监理通知单

工程名称：白沙光伏发电项目

编号：ZHJL-CSGF-TZ-018

事由：供销区电缆穿管

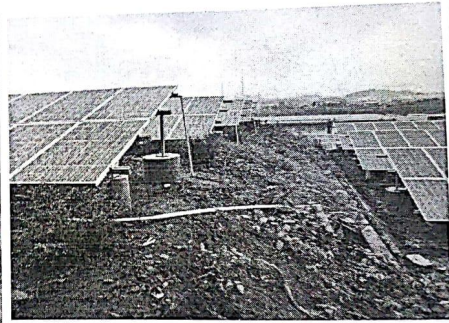
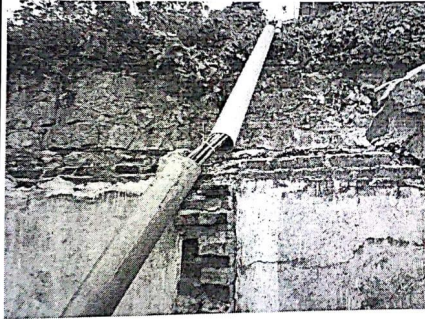
我监理部对现场巡视检查，供销区电缆穿管汇流箱至逆变器 2\*70 电缆延坡穿钢管部分，由于钢管管口锋利，存在损坏电缆皮的隐患，现要求你施工方对管口做喇叭口处理；供销区四平方光伏电缆延斜坡边缘汇集做穿管处理，向下敷设须做埋沟处理。
